ARPA PUGLIA

Oggetto: ID7/3054-3095. Sito di bonifica di interesse nazionale di Taranto.
Proponente: Acciaierie d'Italia S.p.A.
Aree di competenza ArcelorMittal Italia S.p.A. di cui al DPCM del 29 settembre 2017.
Relazione semestrale sulle attività di controllo e campionamento delle acque di falda per la valutazione dell'efficacia degli interventi di MIPRE e MISE nello stabilimento Acciaierie d'Italia.
Relazione sull'efficacia degli interventi.

Relazione periodica sulle misure di prevenzione

Figura 5 - Variazione di spessore di prodotto surnatante nei pressi della Trincea T3(fig2.9 "Report finale test pilota in area TUL2"

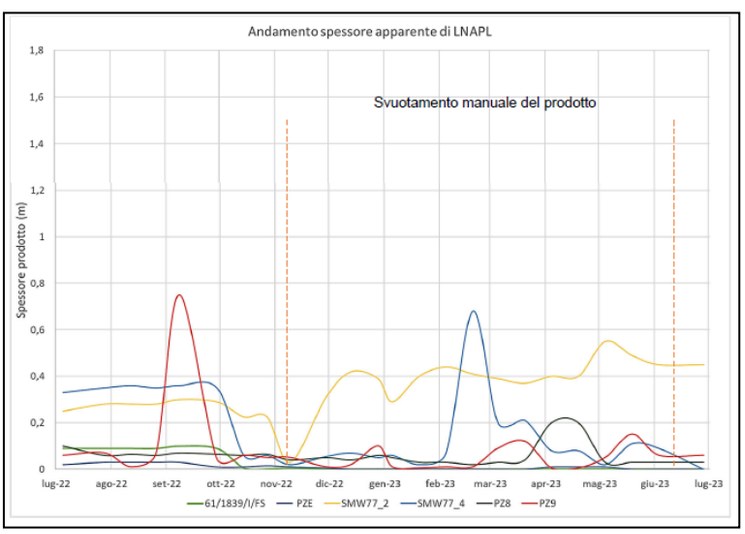
la mobilità ed il richiamo. La distribuzione del prodotto infatti appare non uniforme e, dopo una prima fase in cui i recuperi di prodotto erano significativi, essi si sono ridotti (circa 10-20% rispetto al primo semestre) soprattutto nei punti più produttivi (trincea T3 e pozzo P4); tuttavia, a leggera compensazione, si segnala il rinvenimento con recupero di prodotto anche dalla trincea T1 e dal pozzo P3.

Tuttavia, si osserva che nel piezometro di monitoraggio **SMW84_7 è stato rilevato uno spessore di prodotto surnatante superiore a 1 m per tutto il 2023**, con un picco di 3 m a giugno (vd. fig.2.19 a pag.21 dell'allegato 2 alla nota di ArcelorMittal Italia S.p.A. n. prot. DIR 339 del 25/07/23). Poiché in tale punto è stato eseguito uno svuotamento manuale del prodotto soltanto in occasione dei rilievi, alla luce di tale criticità, **si ritiene opportuno che esso venga attrezzato con un efficace sistema di recupero del surnatante con funzionamento in continuo.**

Figura 7: posizione di presidi e piezometri rilevate in campo dal personale ARPA Puglia con GPS

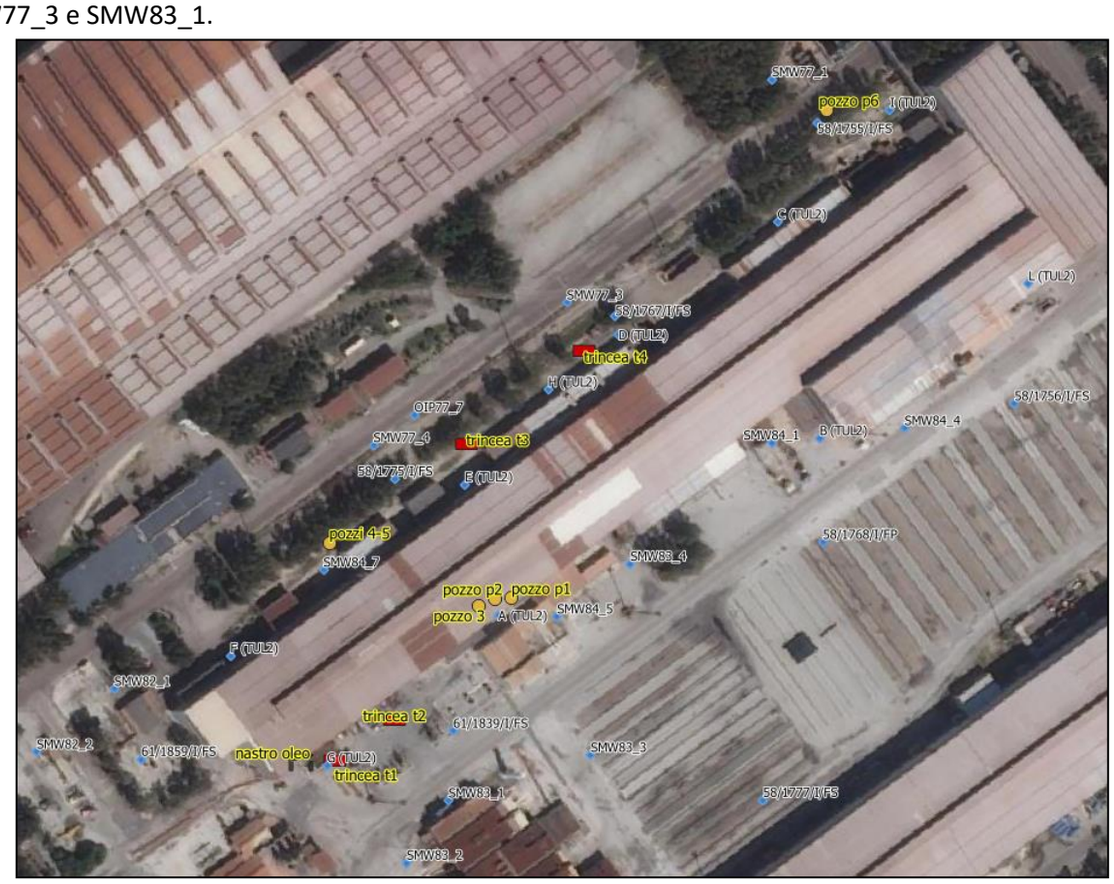
L'Agenzia ha effettuato sopralluogo e controlli nell'area nell'ottobre 2022 (verbale di sopralluogo 621/a/st/2022 del 26/10/2022 e verbale di campionamento 621/b/st/2022 del 26/10/2022) effettuando il campionamento delle acque di falda superficiale da alcuni piezometri localizzati nei pressi dei presidi: SMW77_3 e SMW83_1.

Si rileva quindi che, **a prescindere dalla presenza di surnatante nell'area oggetto di verifica, sono presenti diversi parametri non conformi alle CSC per cui si ritiene utile effettuare anche un accurato monitoraggio dei parametri idrochimici della falda al fine di verificare l'andamento della qualità della frazione acquosa in relazione agli interventi adottati per il recupero del surnatante e valutare ulteriori misure di prevenzione.**

Figura 12- Ortofoto 1988 estratta dal Portale Cartografico Nazionale (http://www.pcn.minambiente.it/viewer/)

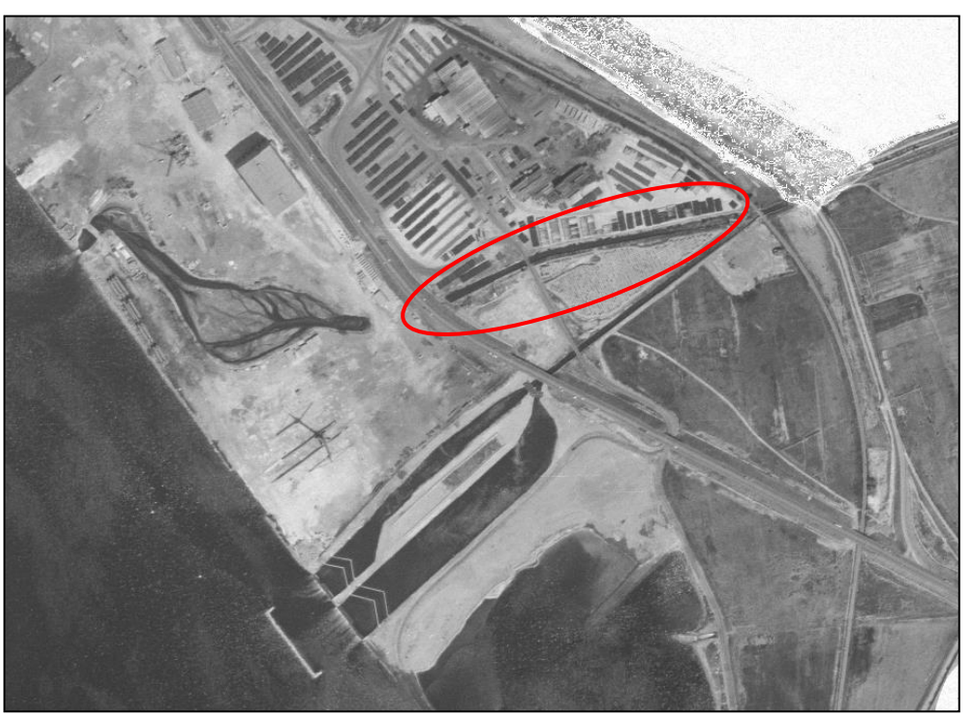
a. Nei documenti allegati alla DIR n. 381 del 04/07/2022, il Gestore teorizza che i superamenti di Ferro, Manganese ed Arsenico siano riconducibili a fenomeni di degradazione dei sedimenti fini.
È nota tuttavia l'estesa presenza di materiali alloctoni di origine siderurgica utilizzati per la realizzazione di riempimenti, argini e colmate portuali, oltre che per il riempimento dei vecchi sbocchi del canale 1 in corrispondenza dell'attuale area "*ex Yard Belleli*", pertanto non è da escludere che tali elementi siano legati alla lisciviazione di loppe, scorie e fanghi d'acciaieria.
A tal proposito, considerate le aree di interesse, questa Agenzia segnala anche il tombamento di un ramo del canale 1 a monte della zona 2 come è possibile osservare nell'ortofoto 1988 riportata in Figura 12.
